DIRETTIVA TAL-KUMMISSJONI 2013/8/UE

tas-26 ta' Frar 2013

li temenda, bl-iskop li jiġu adattati d-dispożizzjonijiet tekniċi tagħha, id-Direttiva 2009/144/KE tal-Parlament Ewropew u tal-Kunsill dwar ċerti komponenti u karatteristiċi tat-tratturi bir-roti għall-agrikoltura jew għall-foresterija

"Figura 1d

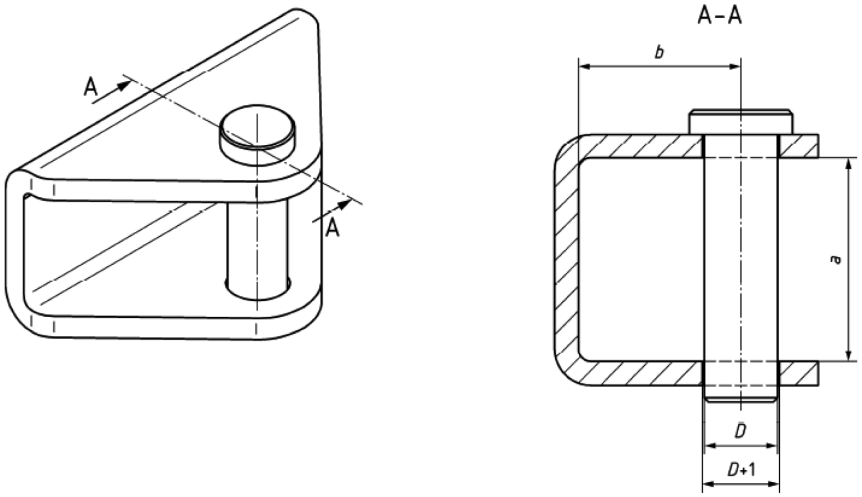
(a) il-Figura 1d u t-Tabella 1 li ġejjin jiddaħħlu wara l-Figura 1c:

Mekkaniżmu tal-iggančjar clevis li ma jdurx (jikkorrispondi għal ISO 6489-5:2011)

"Figura 4

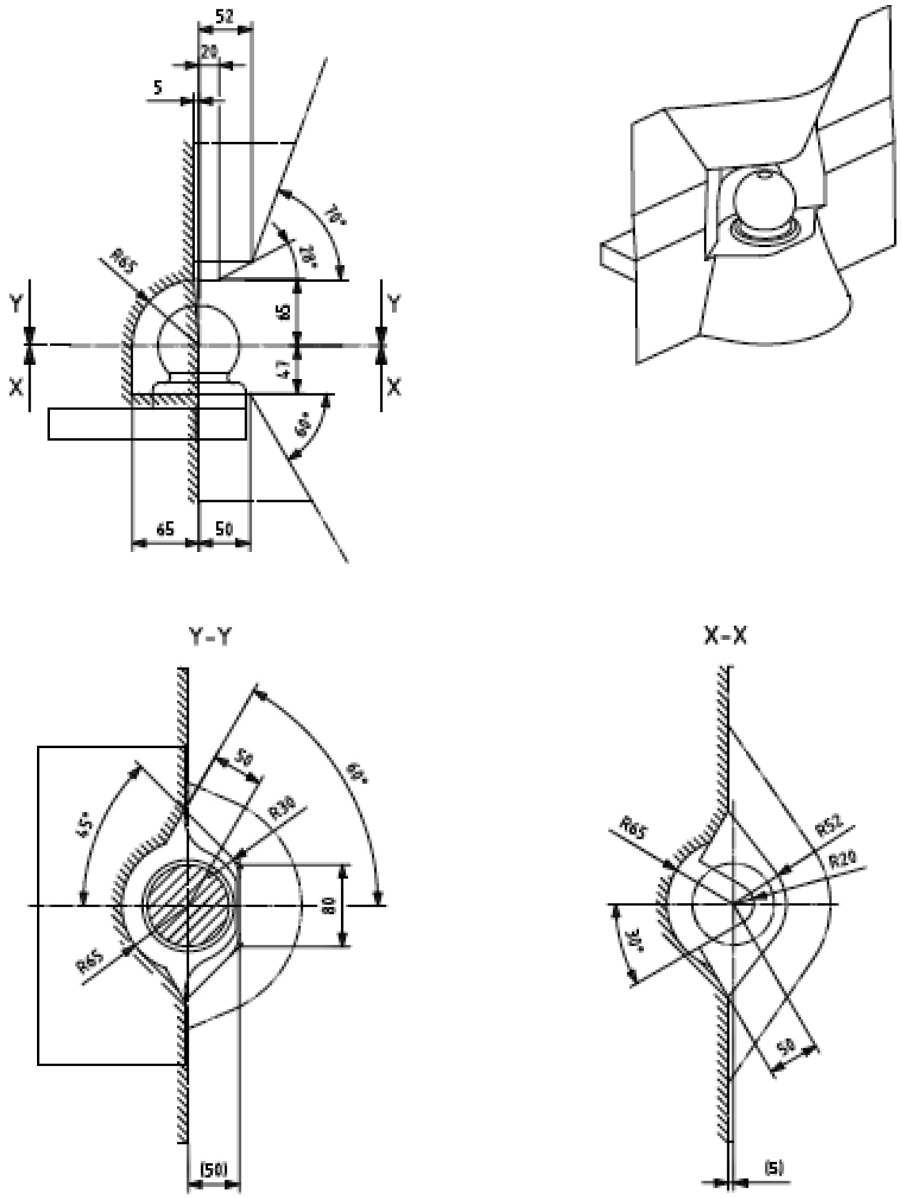
(b) għandhom jiżdiedu l-Figuri 4 u 5 li ġejjin:

Iggančjar bil-boċċa (jikkorrispondi għal ISO 24347:2005)

Figura 5

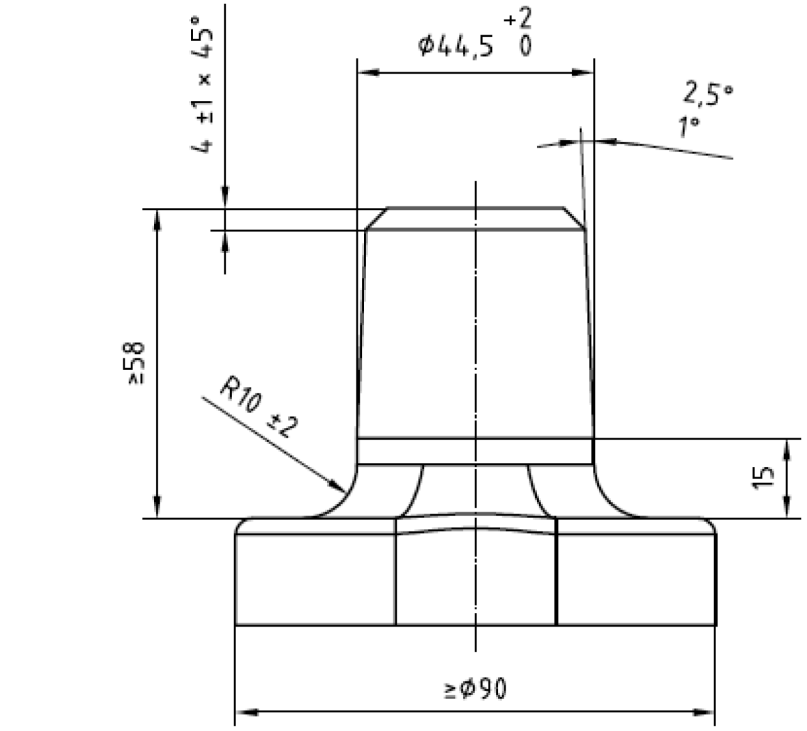
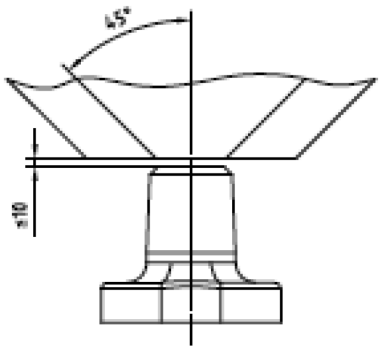
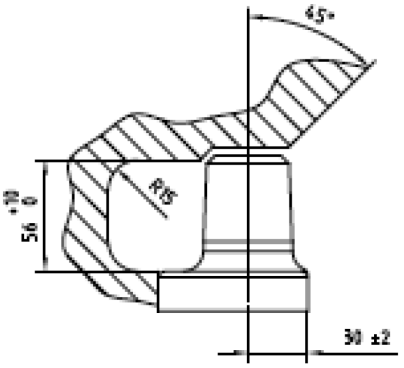
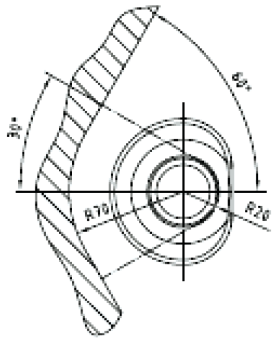
Iggančjar forma ta' musmar (jikkorrispondi għal ISO 6489-4:2004)

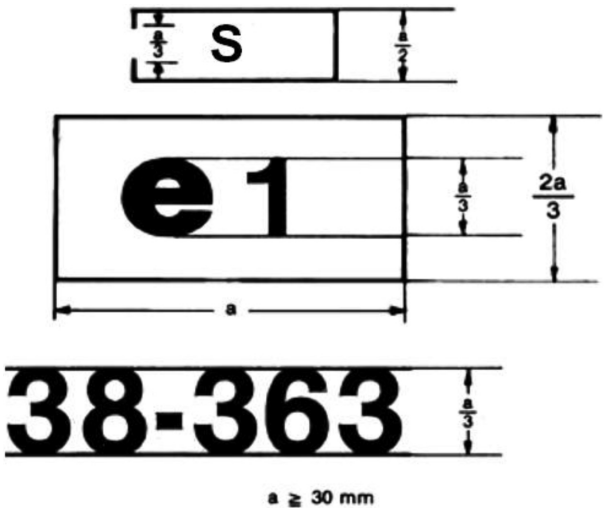
"**Eżempju tal-marka tal-approvazzjoni tat-tip tal-KE**

a ≥ 30 mm

L-iggančjar li jkollu l-marka tal-approvazzjoni tat-tip tal-KE tal-komponenti li tidher hawn fuq, huwa mekkaniżmu li għalih ingħatat l-approvazzjoni KE tat-tip tal-komponent fil-Ġermanja (e1) taħt in-numru 38-363 u li fuqu twettaq test statiku tas-saħħa (S)."
